### **Avis délibéré de l’Autorité environnementale sur la RN209 – Contournement nord-ouest de Vichy (03) et sur la mise en compatibilité des documents d’urbanisme**

**n°Ae : 2021-111**

Avis délibéré n° 2021-111 adopté lors de la séance du 21 avril 2022

Figure 4 : Présentation de la RD67 actuelle (source : dossier).

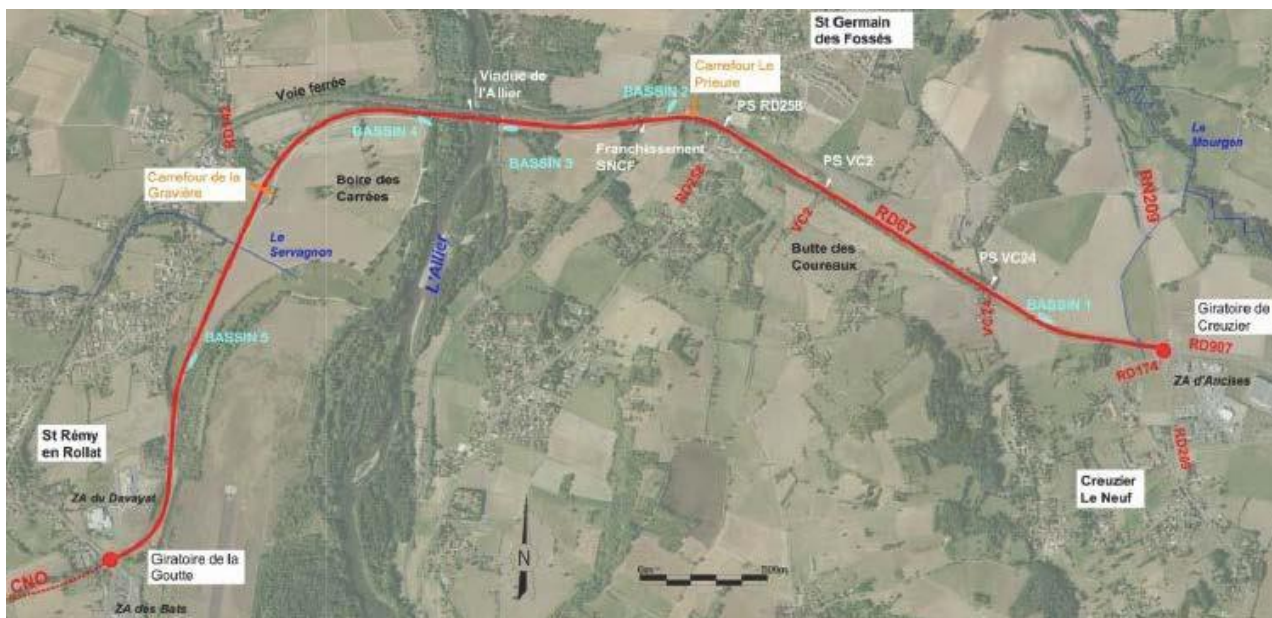
Quant à l'aménagement sur place de la RD67, il est prévu de la mettre à niveau par la réalisation d'aménagements linéaires et d'amélioration des carrefours. La vitesse y sera limitée à 80 km/h. La sécurité sera renforcée, notamment en facilitant les possibilités de récupération de véhicules sur la voirie et d'évitement des collisions. Les conditions de circulation des cyclistes et des piétons seront améliorées en élargissant la chaussée à 6,5 m de large avec des accotements de 1,5 m. L'assainissement sera mis à niveau, en assurant l'étanchéité des dispositifs de collecte des eaux de ruissellement issus de la plateforme, avec une chaussée dont le revêtement sera aussi étanche, tout comme les bassins de rétention, positionnés en cherchant à réduire leur impact sur les milieux naturels. Au niveau des franchissements des cours d'eau, les ripisylves ont été évitées. Concernant l'Allier, la mise en étanchéité vise à réduire le rejet de polluants, tout comme le transit des eaux collectées par les bassins dont les caractéristiques ont été calculées pour cela. Il n'en reste pas moins qu'il est possible que certains polluants soient rejetés dans la rivière dès lors qu'il s'agit de l'exutoire final. L' Ae revient sur ce point ci-après.

Figure 5 : Variantes étudiées en 2016 (Source : dossier).

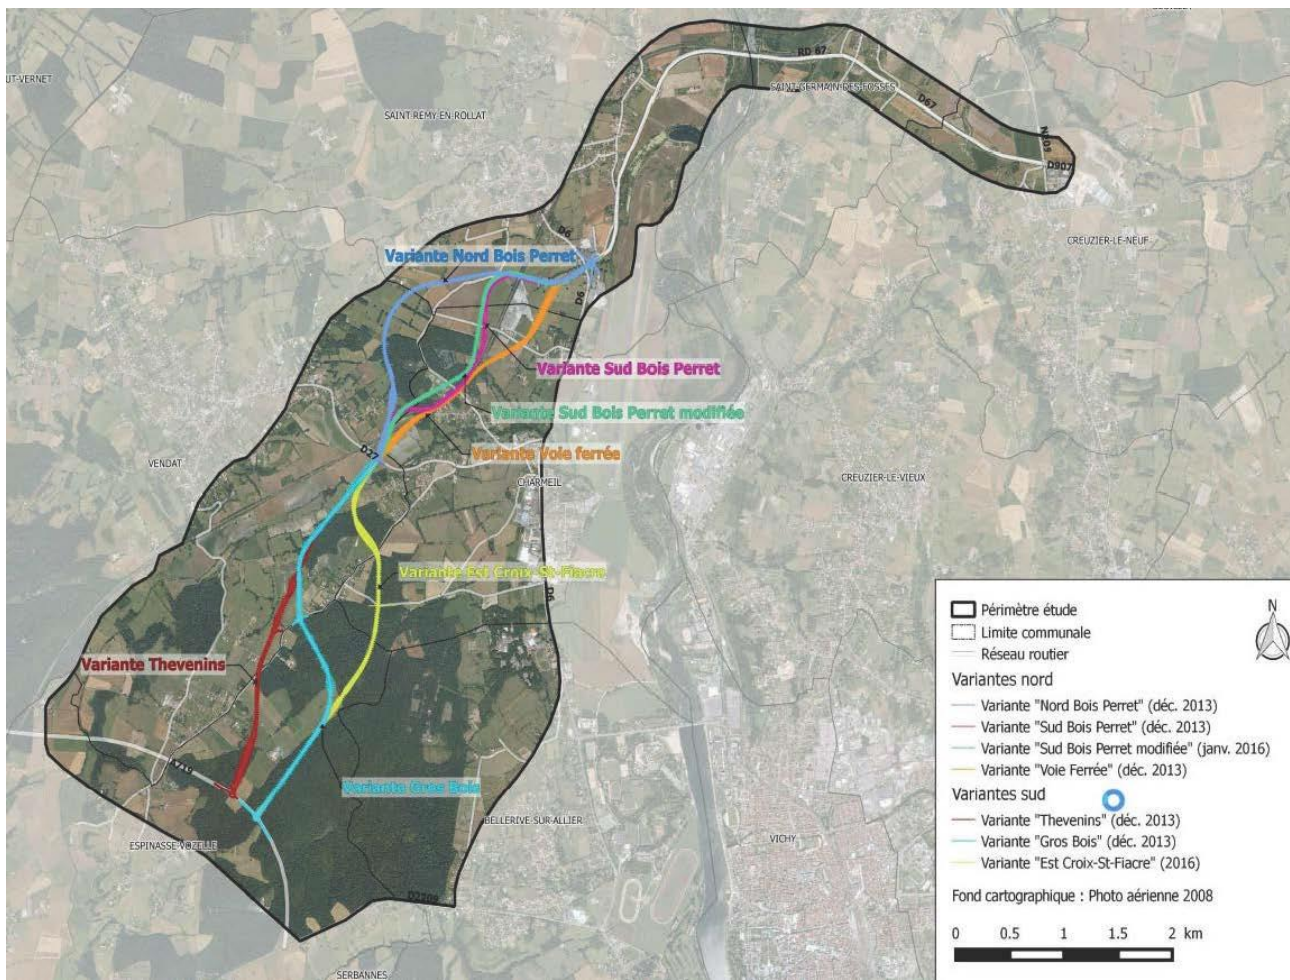
L'Ae constate que, selon l'analyse multicritères présentée, les variantes retenues en 2016 (voir figure 5 ci-après) ont toutes des impacts « forts » ou « très forts » sur les milieux naturels. Ainsi, la variante « Gros Bois » a des impacts « très forts », tout comme celle « Sud Bois Perret modifiée », qui est la plus pénalisante pour le milieu naturel entre les variantes comparées sur la partie nord. Sur l'ensemble des solutions comparées, aucun autre choix ne présentait davantage d'incidences sur le milieu naturel.

Certaines variantes écartées dans les phases antérieures de la concertation présentaient moins d'incidences sur les milieux naturels que le choix retenu. Elles ont été rejetées en raison d'autres nuisances, notamment sur le milieu humain (paysage, incidences du trafic...). Aussi, le réaménagement sur place des routes départementales existantes n'est pas étudié dans le dossier alors que ses incidences sur le milieu naturel seraient très nettement amoindries au prix d'un effort substantiel pour réduire les nuisances sur les habitations. En l'absence de cette variante, il n'est pas possible de juger de la faisabilité d'un meilleur choix pour l'environnement.

***L'Ae recommande de démontrer que la variante retenue est d'utilité publique et répond en outre à des raisons impératives d'intérêt public majeur. L'Ae recommande notamment de reconsidérer qu'il n'existe pas d'autre solution satisfaisante, en particulier au vu des incidences du projet retenu sur l'artificialisation des sols, les milieux naturels et les zones humides.***
